改善箇所説明図

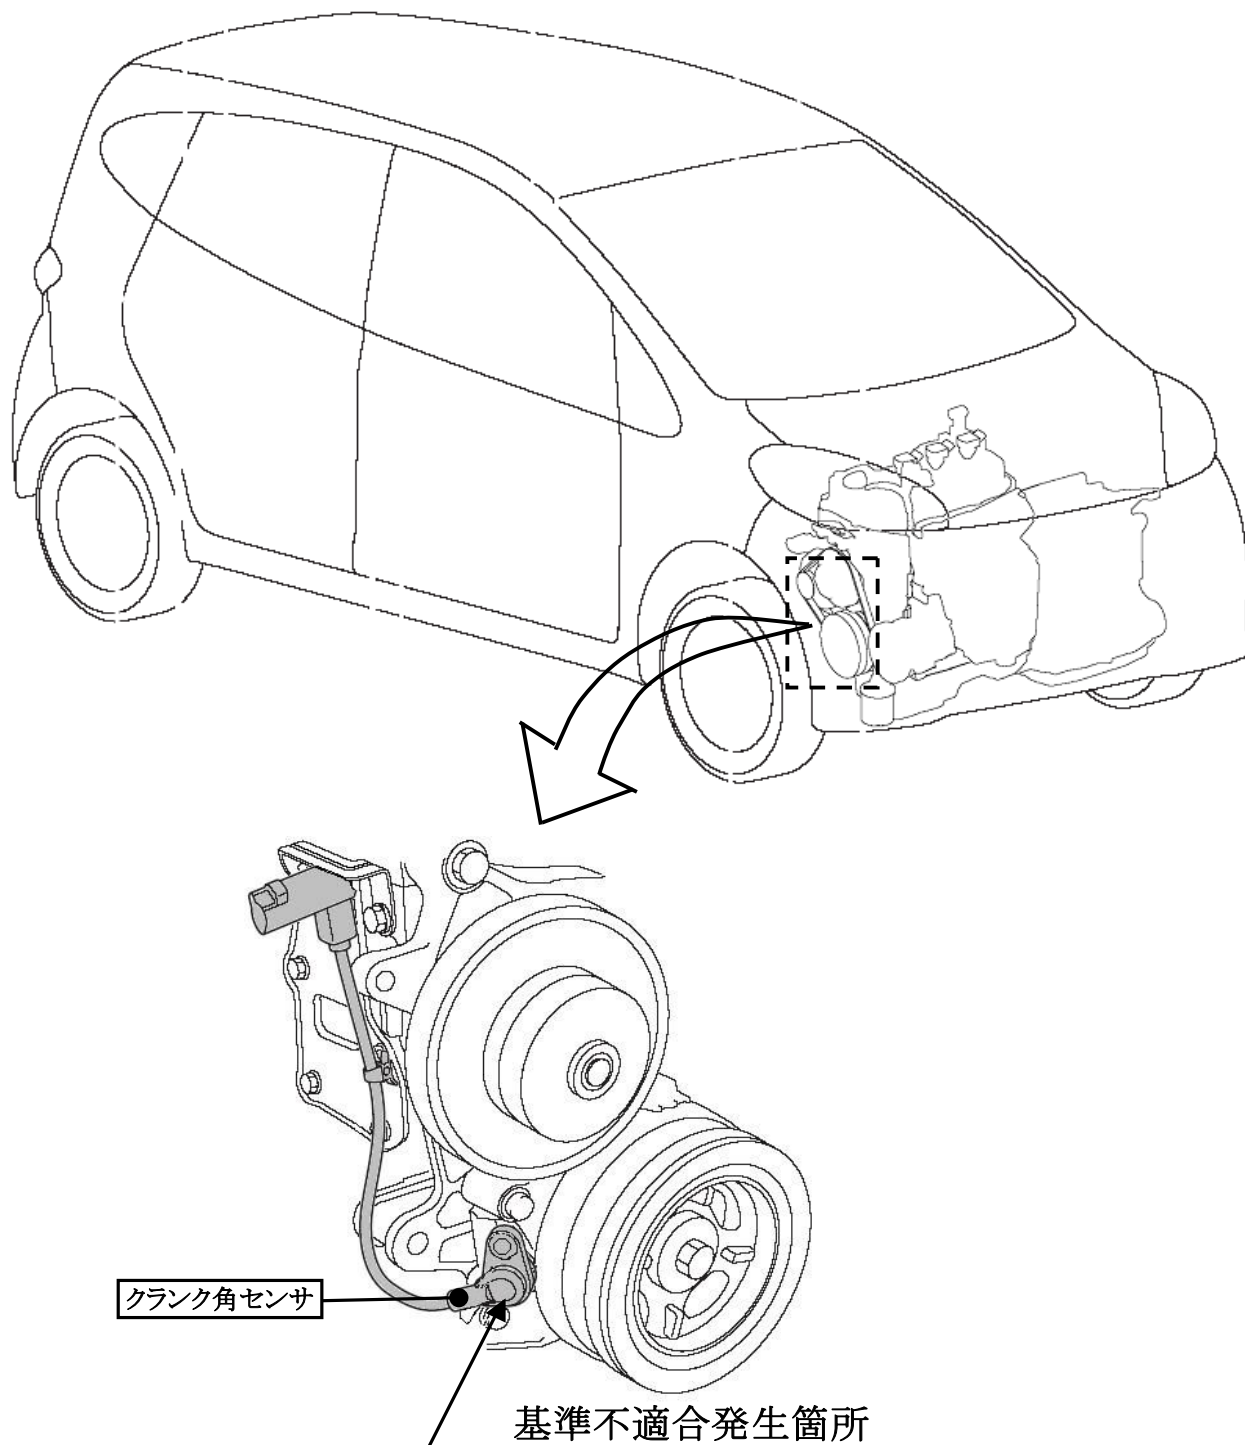
ターボチャージャ付車両のエンジンのクランク角センサにおいて、内部コイルの耐久性が不足しているため、エンジン始動直後に高速走行するような運転を繰り返すと、過大な振動により当該コイルが断線する場合があります。そのため、走行中にエンジンが停止する、あるいは、エンジンが始動できなくなるおそれがある。

全車両、クランク角センサを改善品と交換する。

識別 : 運転者席ドアチェッカーのボデー取付け部下側に黄色ペイントを塗布する。
